ANEJO Nº 1 ANTECEDENTES

APÉNDICE Nº 1. INFORME INSPECCIÓN SOBRE EL PROYECTO
COMPLEMENTARIO

INFORME SOBRE LA PROPUESTA DE
COMPLEMENTARIO Nº1 DEL CONTRATO DE
OBRAS "AUTOVÍA SE-40. ENLACE SE-648
(ALMENSILLA) - ENLACE A - 49 (ESPARTINAS)".

PROPUESTA DE MODIFICACIÓN DE LA ORDEN DE ESTUDIO: "PROYECTO DE TRAZADO Y CONSTRUCCIÓN DE LA CONEXIÓN CON ESPARTINAS DESDE EL ENLACE SATÉLITE DE LA A-49/SE-40 Y MEJORA DE LA CAPACIDAD ESTRUCTURAL Y DEL DRENAJE DE LOS CAMINOS DE SERVICIO EXISTENTES EN AMBAS MÁRGENES DE LA SE-40 (PPKK 35,1 AL 42,8) Y DE LA A-49 (PPKK 6 AL 11)".

**PLANOS N°4: REHABILITACIÓN CAMINO DE SERVICIO EXISTENTE DE ACCESO ENLACE
BORMUJOS**

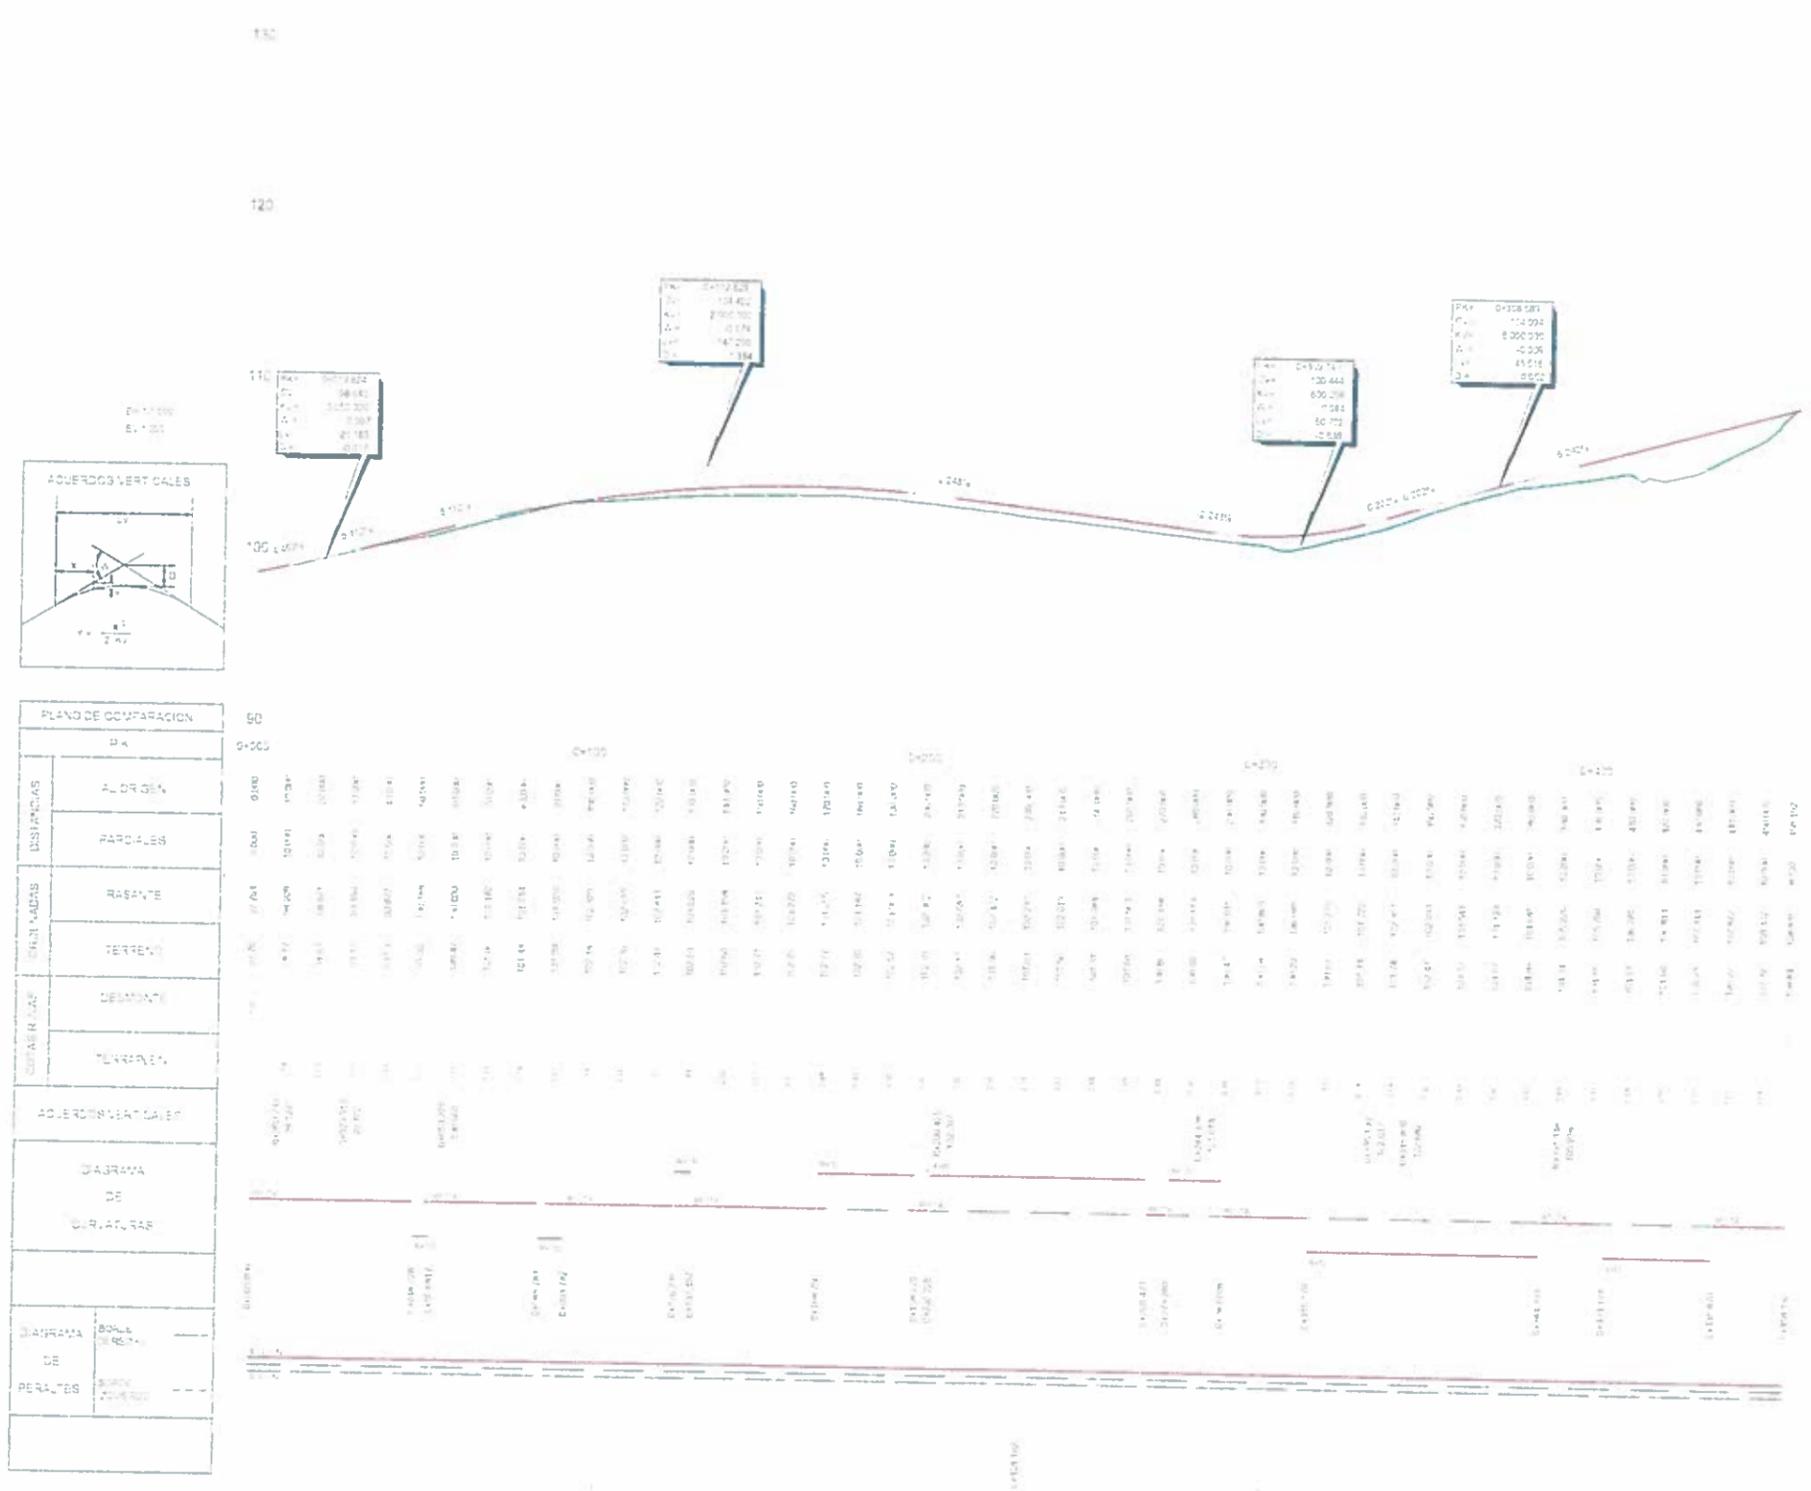
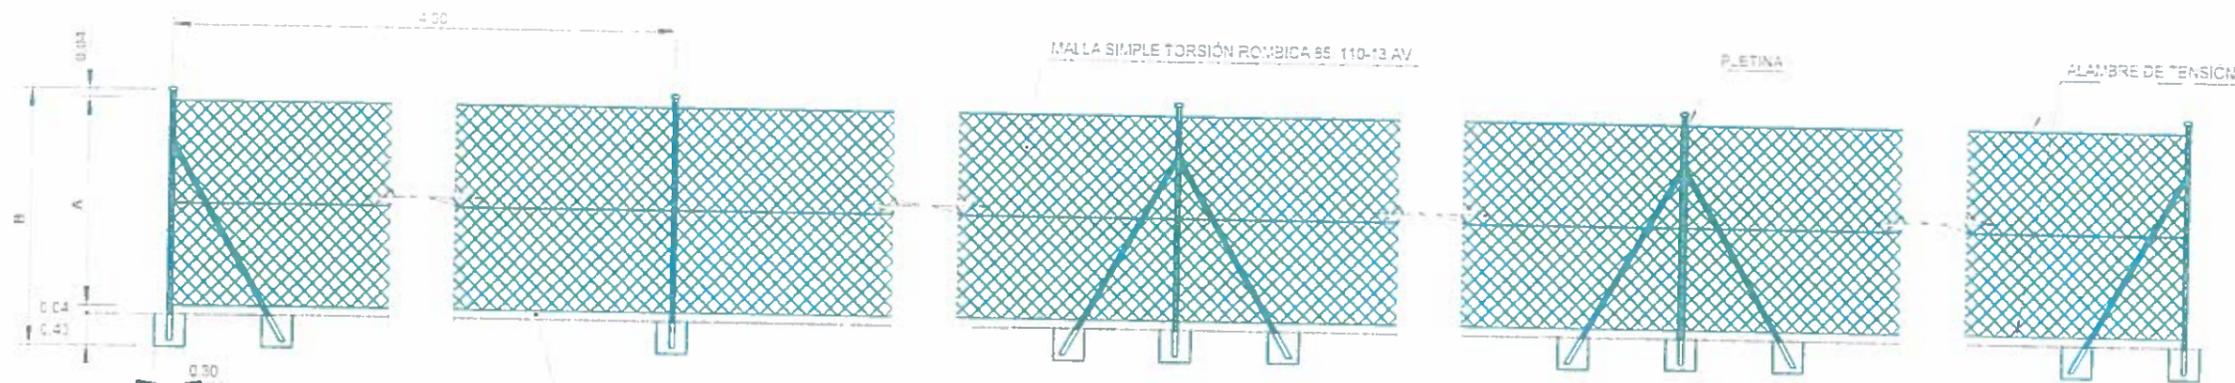
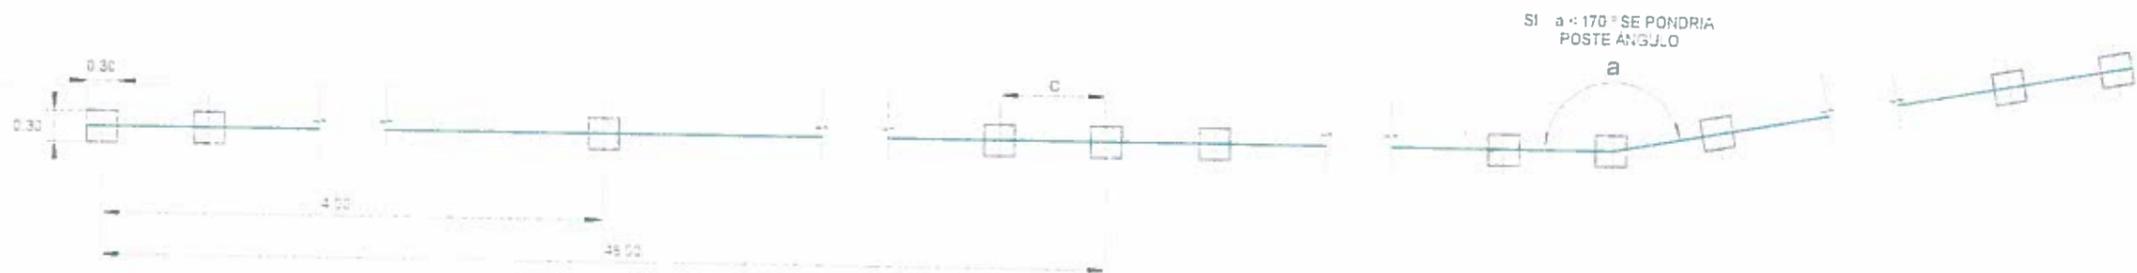
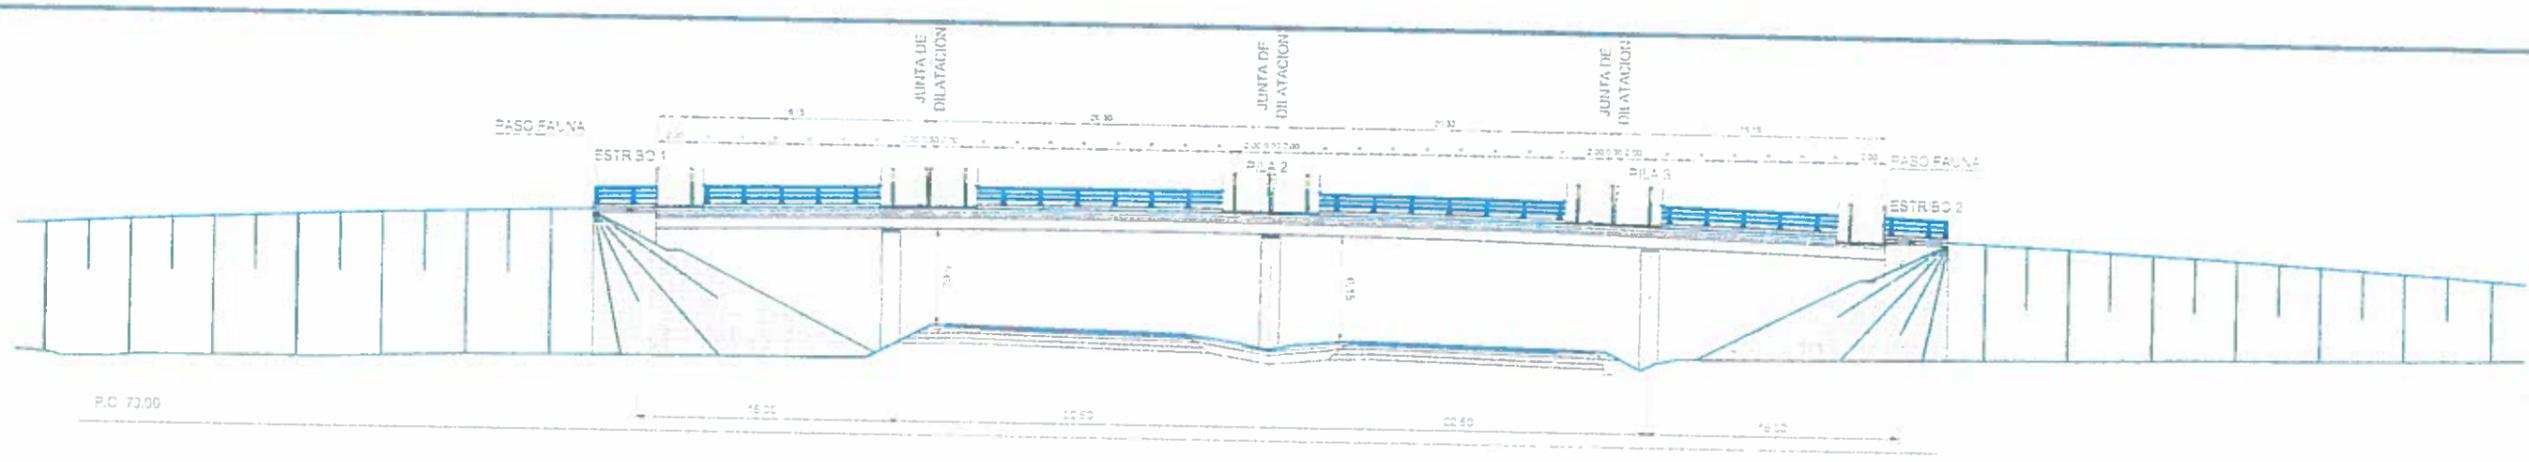
Es necesaria la rehabilitación de este tramo de camino para dar continuidad a través de la A-49 a los caminos de servicio y poder acceder a los mismos adecuadamente desde el enlace de Gines-Bormujos (ver Anexo Planos Nº4). Se estima un presupuesto (PEM) de 85.987,95 €.
